## Mit der Tram in den Wedding?

aus SIGNAL 09-10/1993 (Dezember 1993), Seite 22-25 (Artikel-Nr: 10001684)  
IGEB

### Planfeststellungsverfahren endlich begonnen, aber Senatsentwürfe sind unakzeptabel.

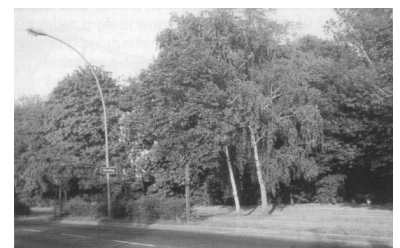
Vor der Bösebrücke (Im Hintergrund) endet heute die Tram. Sie soll über die Brücke in den Wedding geführt werden. Doch wie wenig ernst diese Planung beim Senat selbst genommen wird, zeigen die jüngsten Straßenbauarbeiten: Genau auf die geplante Trasse wurden jetzt neue Ampelmaste gesetzt(Pfeil). (Foto: Matthias Horth)
